REPUBLICA DE CHILE
SERVICIO DE EVALUACIÓN AMBIENTAL
REGION DE LA ARAUCANIA

MATERIA: Pertinencia "Adecuación de caminos internos y actualización de medidas ambientales. Parque Eólico San Gabriel", comuna de Renaico.

RESOLUCIÓN EXENTA N° 130 /2020

Temuco, 16 MAR. 2020

Figura 1 Ubicación nuevo camino interno AG 13

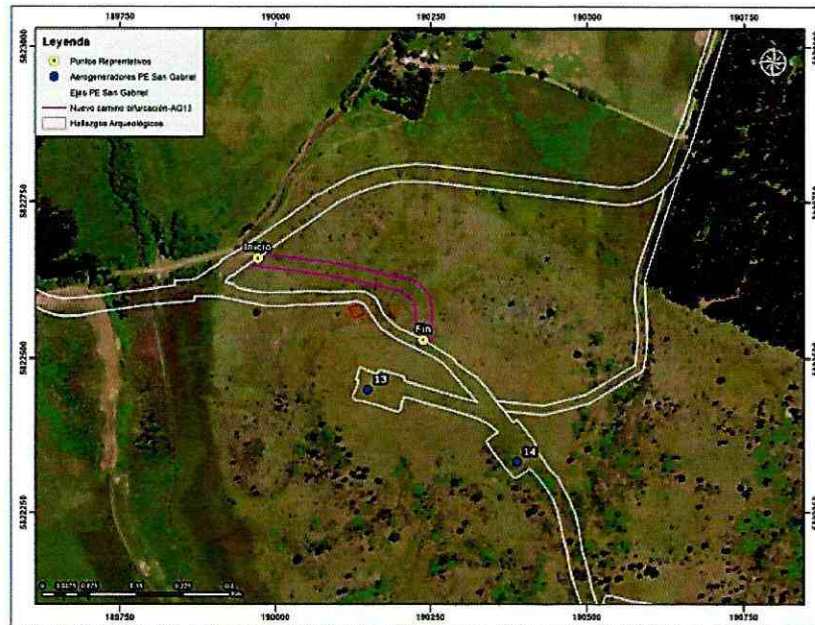
a) Nuevo camino interno de acceso a AG 13.

Esta modificación está relacionada con la conectividad de ingreso al AG 13. Ello, en consideración a los hallazgos arqueológicos encontrados durante la fase de construcción del Parque Eólico San Gabriel, viéndose postergados los trabajos en el AG 13 y su camino interno. Cabe mencionar, que dicho camino también conecta a los aerogeneradores AG 14, AG15 y AG 16, según lo evaluado en RCA N° 242/2017.

- Respecto del nuevo camino de acceso al AG 13, corresponde a la construcción de un camino bajo el estándar constructivo de la RCA N° 242/2017 en aproximadamente 0,75 km lineales, no modificando la ubicación de las obras o acciones principales del proyecto, razón por la cual no se considera un ajuste significativo desde el punto de vista ambiental.

Figura 2 Ubicación de hallazgos arqueológicos y zona buffer establecida en RCA N° 242/2017

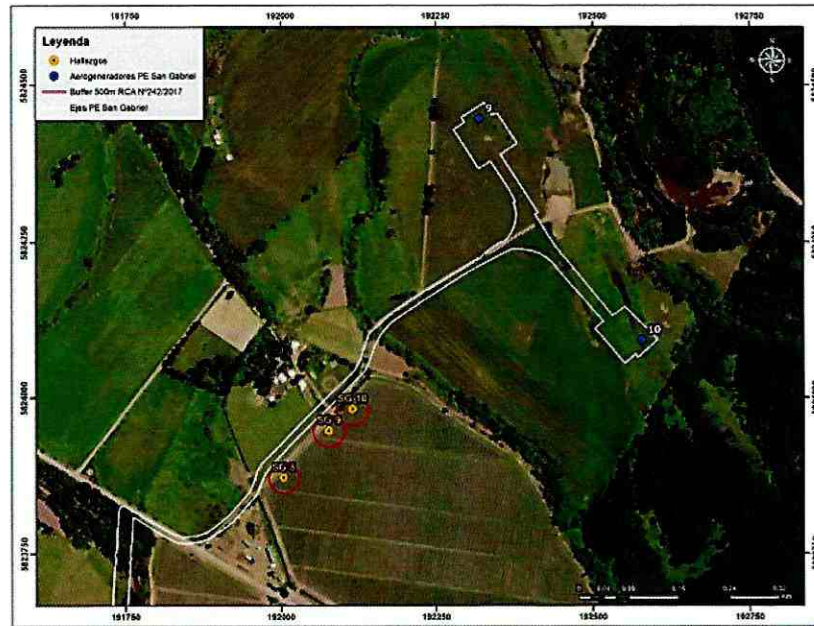
- b) Solicitar el levantamiento permanente de las medidas o restricciones que recaen sobre la zona buffer de las concentraciones arqueológicas SG8, SG9 y SG10, en la propiedad Rol 71-23, con la finalidad de realizar actividades de sondaje según lo establecido en la Ley 17.288.

Debido a que el proyecto requiere construir el camino permanente (lo cual corresponde a al restablecimiento de la huella existente) apegado al deslinde de la propiedad Rol 71-23 como parte de los acuerdos adquiridos con el propietario, se requiere realizar actividades de sondaje en las zonas buffer de SG8, SG9 y SG10, para descartar y/o confirmar elementos del patrimonio cultural potencialmente presentes según ha indicado el CMN, a partir de la línea de base del proyecto "Modificación Parque Eólico San Gabriel".

En consecuencia, la consulta consiste en la modificación de las medidas o restricciones establecidas en el predio Rol 71-23 asociadas a las zonas buffer de las concentraciones SG8, SG9 Y SG10 a objeto de realizar los respectivos sondajes.

- Respecto del levantamiento permanente de las medidas o restricciones que recaen sobre la zona buffer de las concentraciones arqueológicas SG8, SG9 y SG10, corresponde a un tema sectorial, el cual deberá ser abordado directamente con el Consejo de Monumentos Nacionales, además no se modifica lo indicado en la RCA 242/2017 en cuanto al monitoreo de un profesional Arqueólogo durante la fase de construcción del proyecto, por lo que no se considera un ajuste significativo desde el punto de vista ambiental.

Figura 5 Área de Medida de recolección de carcassas PE San Gabriel.

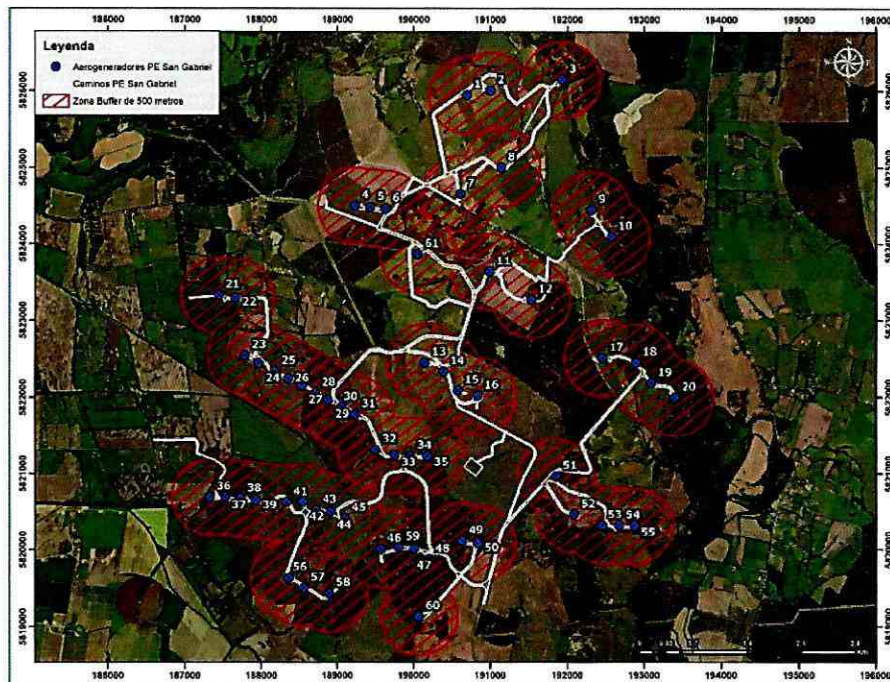
Como se puede ver en la figura anterior, el área de seguimiento correspondiente a esta medida es aproximadamente 2.429,39 ha. La modificación requerida sólo está relacionada con reducir dicha área de búsqueda de carcassas de aves colisionadas y animales muertos de acuerdo a lo indicado en la “Guía para la Evaluación del Impacto Ambiental de Proyectos Eólicos y de Líneas de Transmisión Eléctrica en Aves Silvestres y Murciélagos”, SAG 2015, la cual indica en su capítulo 6 (Planes de seguimiento), específicamente punto 6.1.3 Proyectos Eólicos: “La búsqueda de carcassas como parte del seguimiento de proyectos eólicos se realiza mediante transectos circulares al pie de los aerogeneradores, para lo cual se puede utilizar una cuerda atada a la base del aerogenerador, que actúa como eje. Se recomienda que el largo de la cuerda sea el doble del largo de las aspas de los aerogeneradores y que los investigadores se dispongan cada 6 m, a lo largo del eje de la cuerda”. De forma gráfica la Guía presenta en la su figura 22., el diseño de rastreo en parques eólicos, según se describe a continuación:

- Respecto del ajuste del área de seguimiento asociada a la medida remoción de carcassas, la medida de disminuir el radio de búsqueda de 500 metros a 130 metros desde la base de los aerogeneradores, se ajusta a los criterios establecidos en la Guía para la evaluación del impacto ambiental de proyectos eólicos y de líneas de transmisión eléctrica en aves silvestres y murciélagos del SAG, 2015. Por lo anterior, no se considera un ajuste significativo desde el punto de vista ambiental, además de no generar aumento en extensión, magnitud o duración del impacto ambiental ya evaluados sobre este componente.

Figura 7 Zona de medida de remoción de carcacas

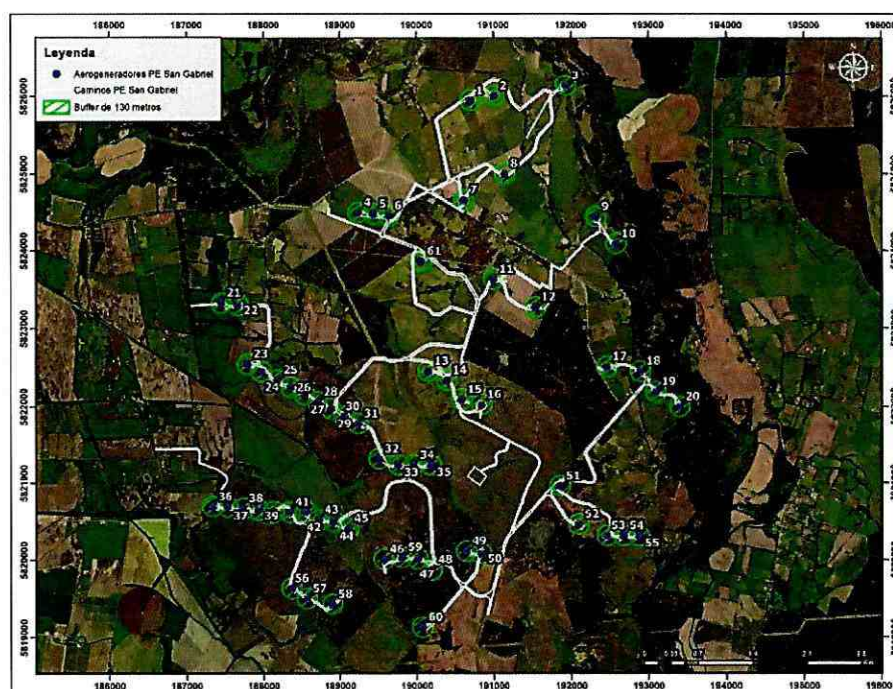
En cuanto a las características de las aspas de los aerogeneradores, se indica que estas miden 64,7 m. Por lo que, de acuerdo a la guía del SAG se estima que los esfuerzos para la búsqueda de carcacas como parte del seguimiento del proyecto se estiman en 130 m aproximadamente de radio en torno a cada aerogenerador. Esto, disminuye el área de esfuerzo a 307,7 ha., disminuyendo los esfuerzos de las búsquedas lo que considera una mayor eficiencia en la recolección de carcacas de aves colisionadas y animales muertos. A continuación, se presentan las nuevas zonas consideradas para la medida de remoción de carcaca en consulta de pertinencia.
